**AMPLIACIÓN II ESTUDIO DE IMPACTO AMBIENTAL  
(CATEGORÍA II)**

**“ADECUACIÓN DE TERRENO  
EN LA FINCA NO. 2168  
ISLA TABOQUILLA”**

**ESTUDIO DE IMPACTO AMBIENTAL (CATEGORÍA II)**  
**PROYECTO**  
**ADECUACIÓN DE TERRENO EN LA FINCA No. 2168 / ISLA TABOGUILLA**  
**(II AMPLIACIÓN)**

### PLANTA DE SECCIONES DEL MUELLE

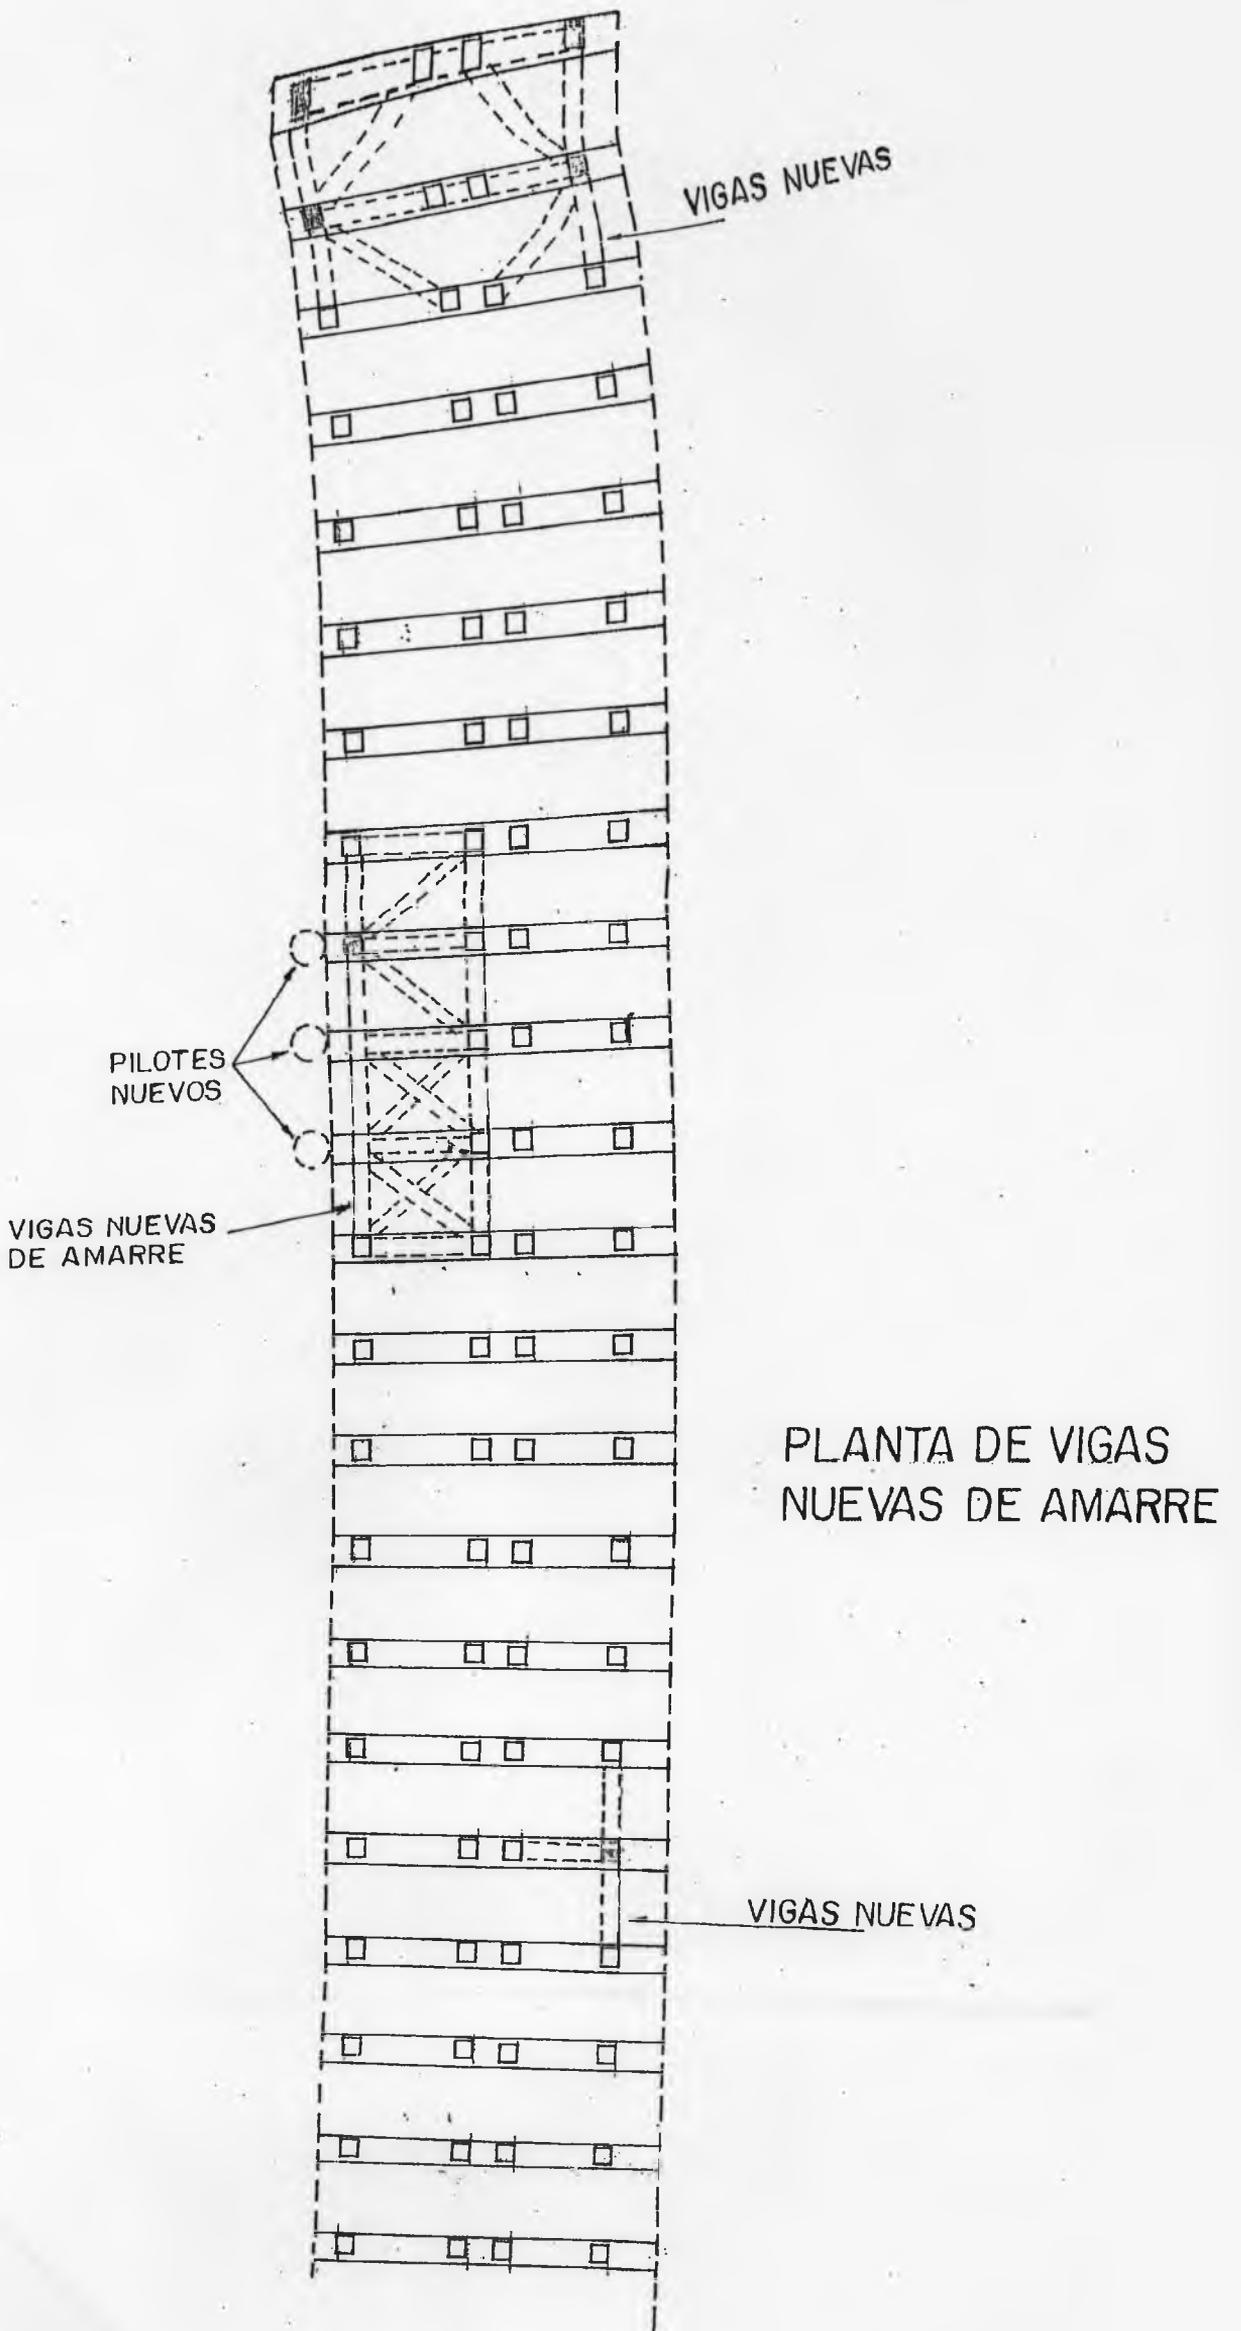
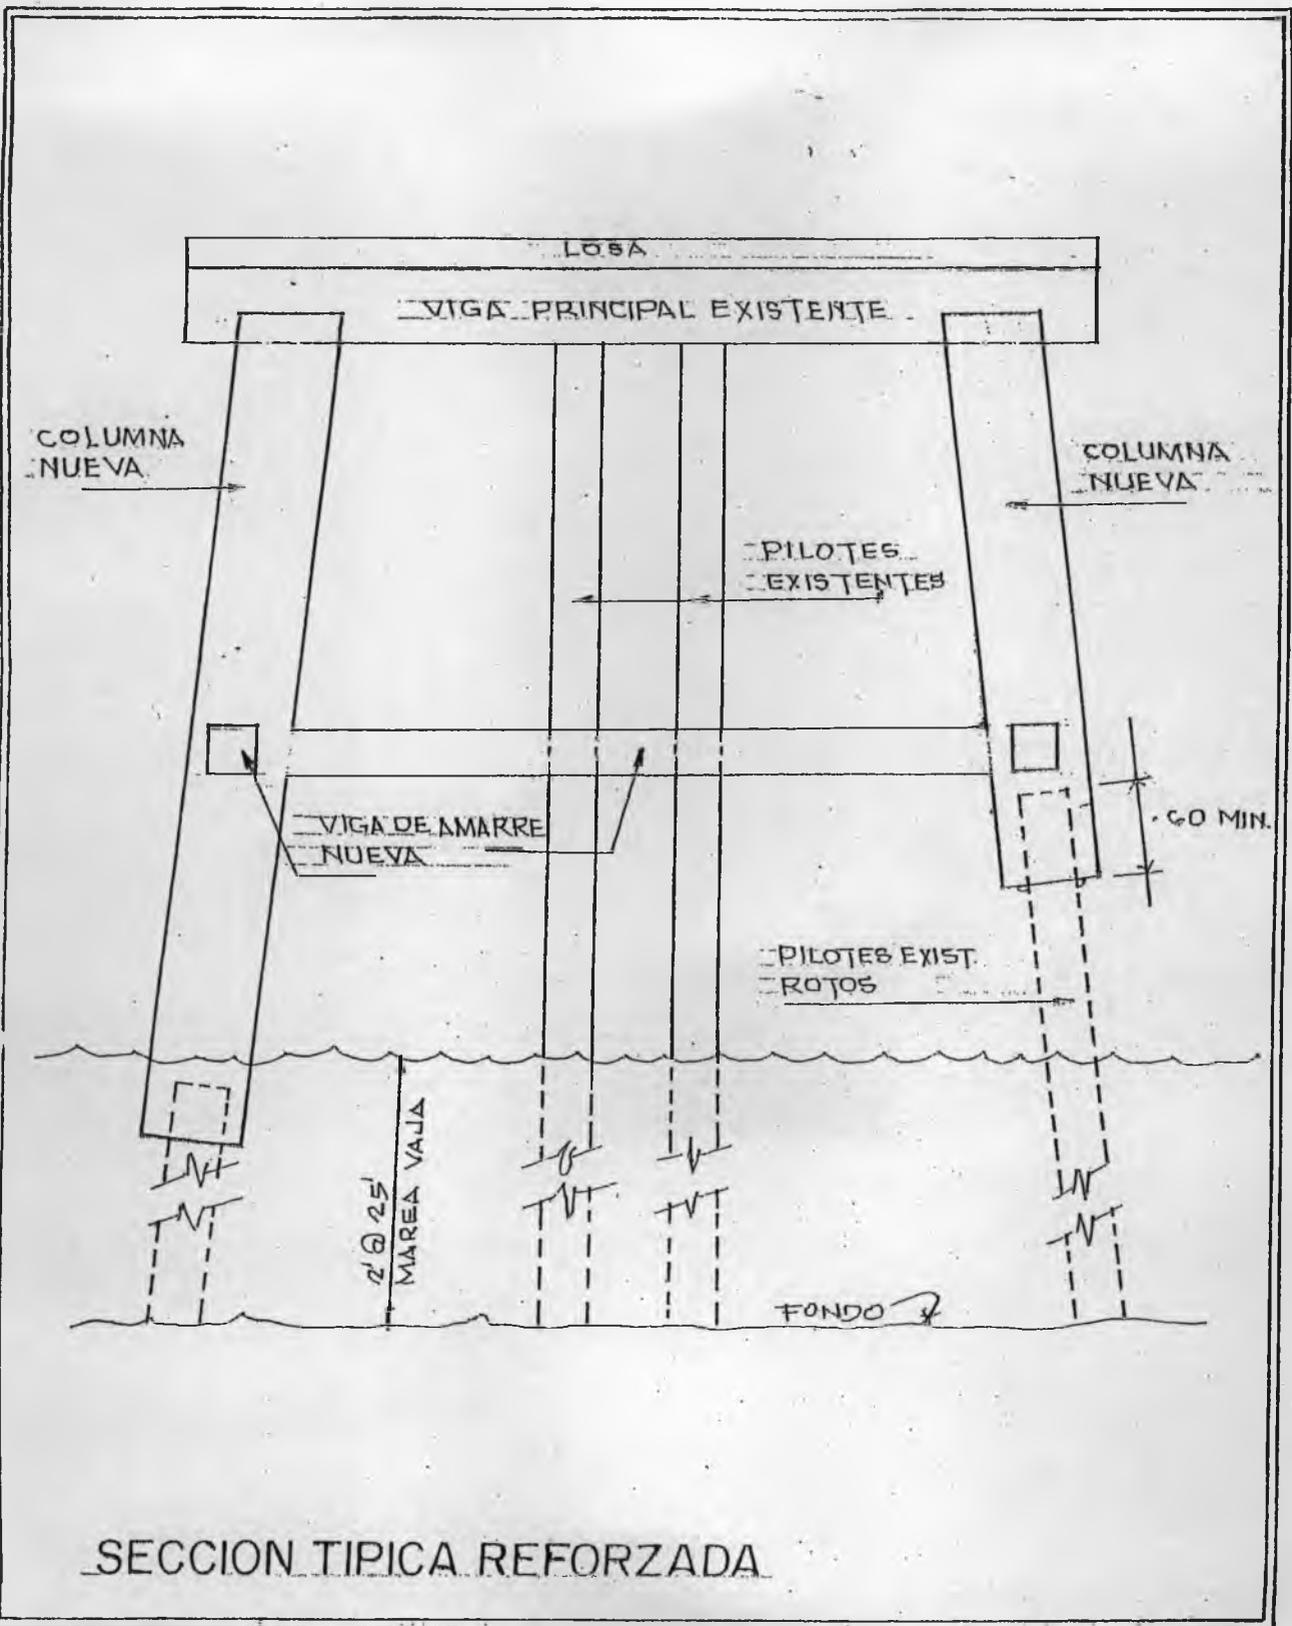
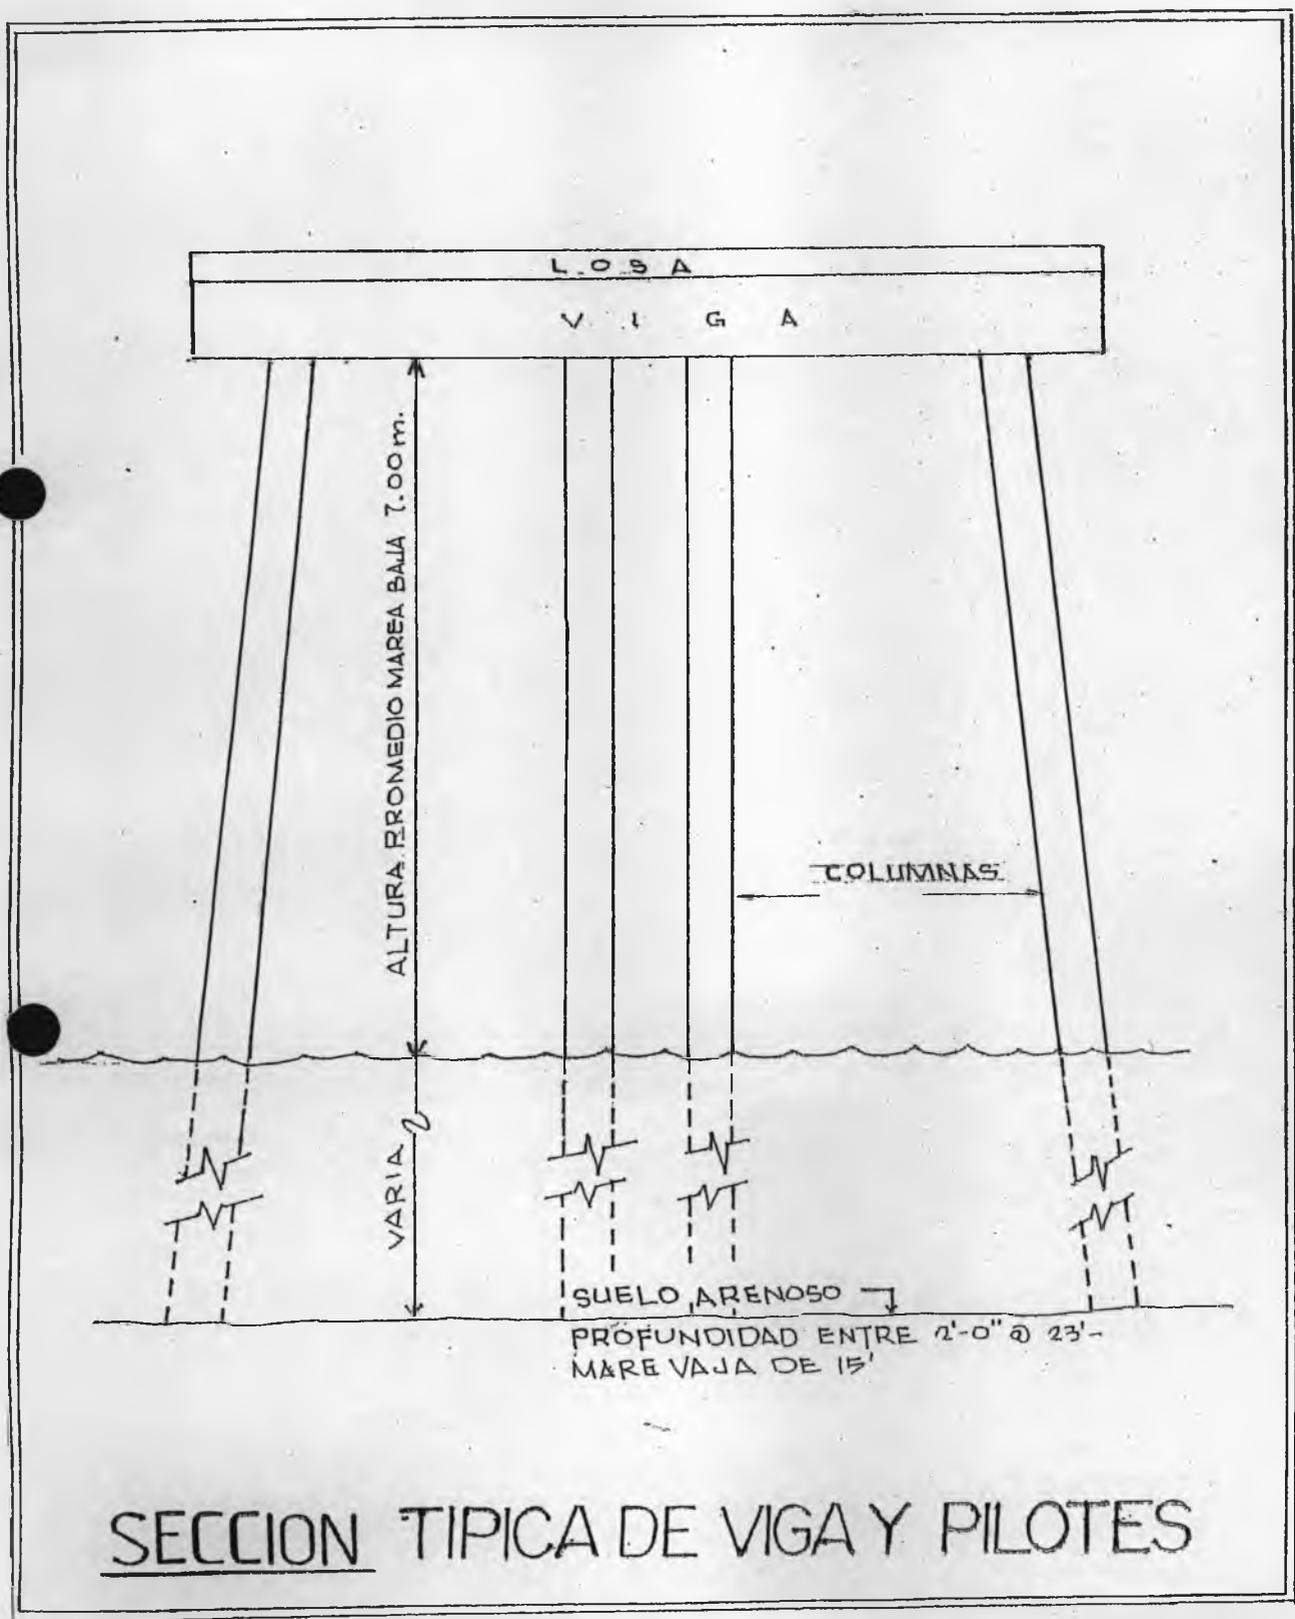
Las estructuras tales como los pilotes o columnas muestran un evidente deterioro  
estructural, desde rajaduras hasta pilotes totalmente caídos.  
Los marcados en un círculo muestran los que tienen rajaduras a todo lo largo y que por  
consiguiente necesitan de una reparación inmediata. Se picara el área rajada hasta dejar  
al descubierto el cable , si este se encuentra demasiado corroído, tendremos que cortar  
toda la sección para armarle una nueva columna con acero No. 5 y estribos No. 3 , tal  
como se indica en la lamina No. 3, los pilotes que se puedan salvar, se picara la sección  
rajada y se resanara con cemento epoxico.

Como especificáramos anteriormente los pilotes marcados en un círculo presentan  
rajaduras en alguna de las seccionen, estas permiten que el agua de mar penetre a lo  
interno del pilote deteriorando totalmente el refuerzo, reventando posteriormente el  
hormigón; estos pilotes son alrededor de 38 lo que representa un total del 30% de la  
totalidad de pilotes.

Los pilotes marcados en un doble triangulo y en color oscuro representan los pilotes  
totalmente caídos, y son un total de 11 lo que representa un total de 10.6 %, por lo tanto  
un total de 40.6 % de los pilotes se encuentran en mal estado que, representan la  
estructura principal del muelle.

Como puede apreciarse en la lámina No. 1 en las secciones 13, 14, 15 y 16 faltan los  
pilotes de la parte lateral izquierda, el cual nos indica que es la parte mas critica del  
muelle y que representa la parte central, y la cual fallaría en cualquier momento.

En las secciones mas criticas indicadas, también recomendamos la colocación de pilotes de hierro enterrados a golpes de martillo para alcanzar la mayor profundidad posible, rellenos de hormigón con su respectivo acero de refuerzo para amarrarlos a las vigas de amarre nuevas.
